BOMEN EFFECT ANALYSE

1 Haagbeuk, St. Catharinastraat 13, Eindhoven

Bouwontwikkeling St. Catharinastraat 13,
Eindhoven

14-12-2022

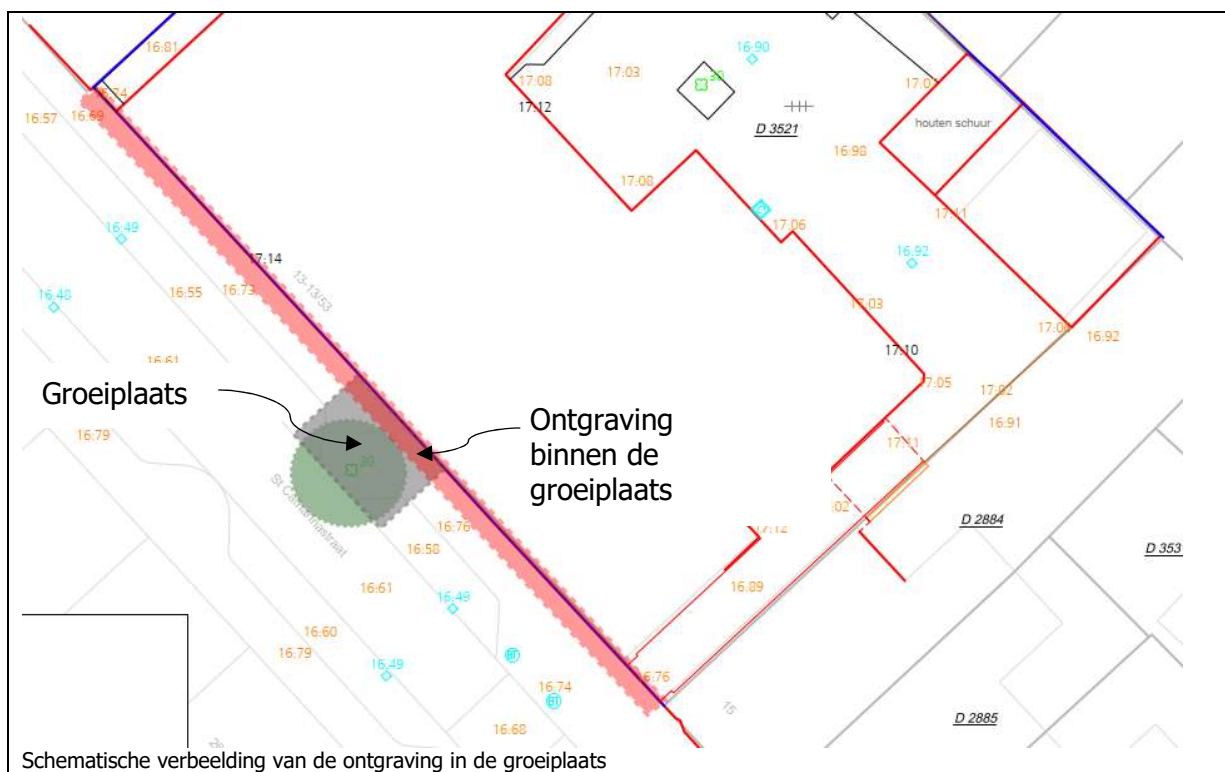
Onderstaand is de ontgraving in de groeiplaats schematisch weergegeven.
Het wortelverlies wordt ingeschat op een hoeveelheid < 20% (maximaal 0,70/3,75)*.
De boom kan duurzaam blijven behouden.

*0,70 m betreft de ontgravingsbreedte, de afstand van de huidige bebouwingsgrens tot de laagspanningsleiding. 3,75 m betreft de breedte van groeiplaats, de afstand van de huidige bebouwingsgrens tot de rijweg (trottoir en parkeerstrook)

De hoeveelheid wortelverlies is dermate beperkt, dat de boom duurzaam kan blijven behouden.

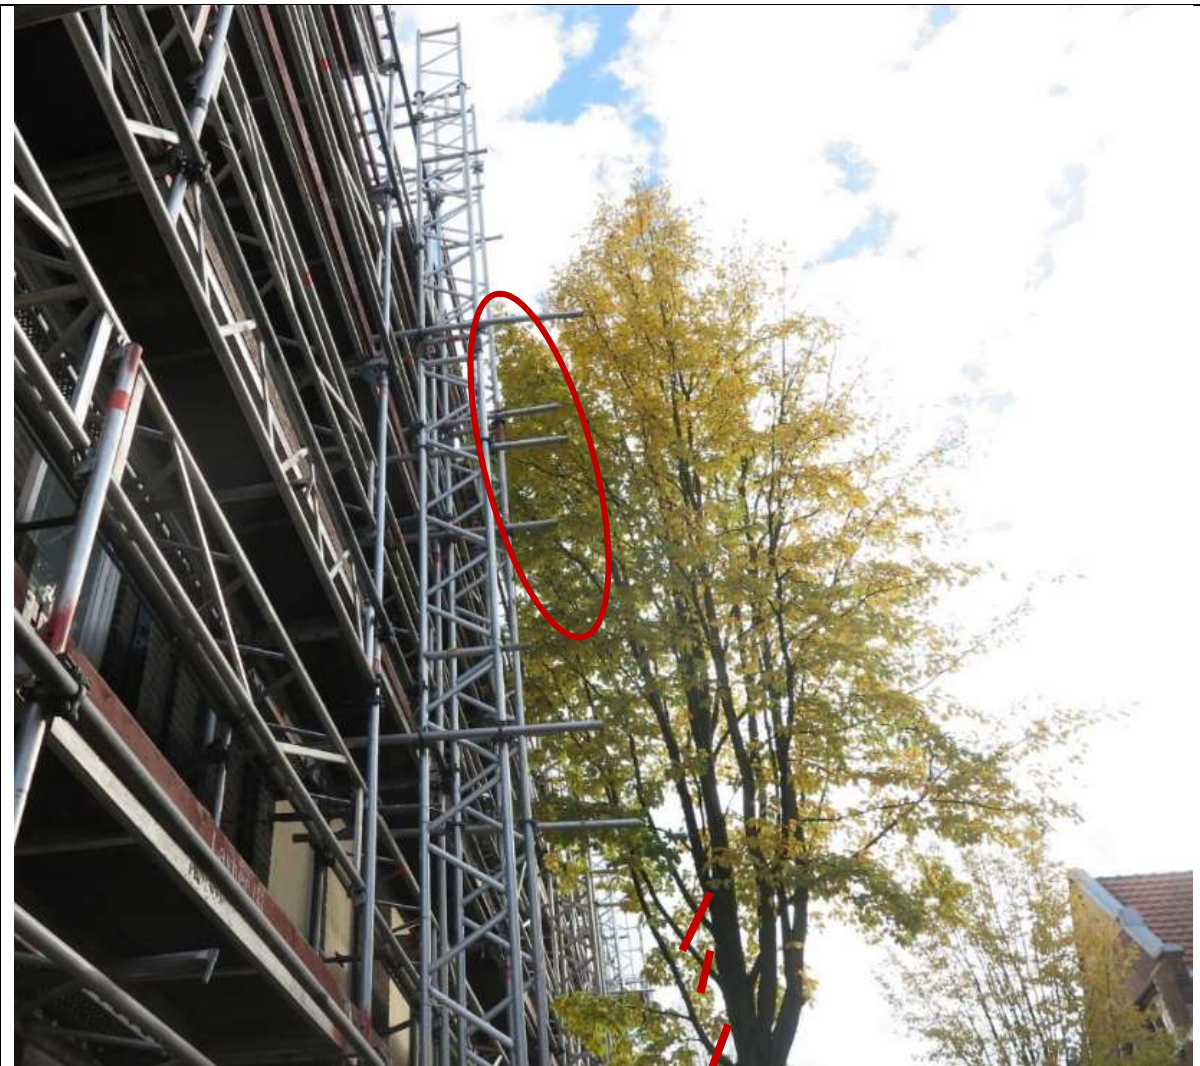
In het nieuwe ontwerp wordt voorzien in een overstek ter plaatse van de bestaande boom. De maximale overstek wordt ingeschat op ca. 1 meter. Ter plaatse van het hart van de boom ca. 0,75 meter.

De afstand van de kroon tot de gevel in de nieuwe situatie komt binnen 1 meter. Zonder ingrijpen is dit een ongewenste situatie.

Op basis van het huidige plan kan de boom zonder ingrijpen niet duurzaam behouden blijven

Uitgaande van duurzaam behoud noopt het bovengronds ruimtegebruik tot hetzij aanpassing van het ontwerp, hetzij ingrijpen/snoeien in de kroon van de boom.

Beoordeling leert dat dit mogelijk is. We adviseren de onderste 3 gesteltakken in zijn geheel te verwijderen en daarnaast boven in de kroon "tak voor tak" het volume kroon te beperken, zodanig dat voldoende vrije ruimte ontstaat.

6.1 Bovengrondse ruimte; planaanpassing en/of snoei

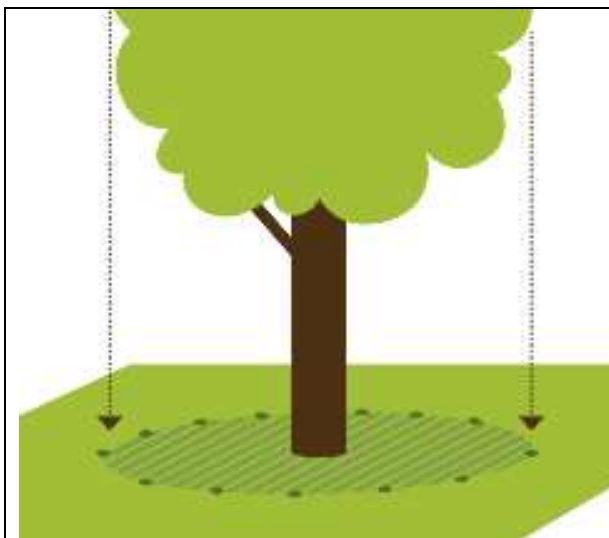
De vrije ruimte tussen de toekomstige gevel en de buitenzijde van de kroon moet minimaal 1 meter bedragen. Deze minimale benodigde vrije ruimte voorkomt (ernstige) schade aan gevel en boom bij zware weersomstandigheden. Dit is een randvoorwaarde.

De betreffende minimaal benodigde vrije ruimte kan bereikt worden door het plan aan te passen en/of de boom te snoeien.

De wijze van snoei is weergegeven in paragraaf 5.3. De snoei moet uitgevoerd worden door een vakbekwame boomverzorger in bezit van het certificaat *European Treeworker*.
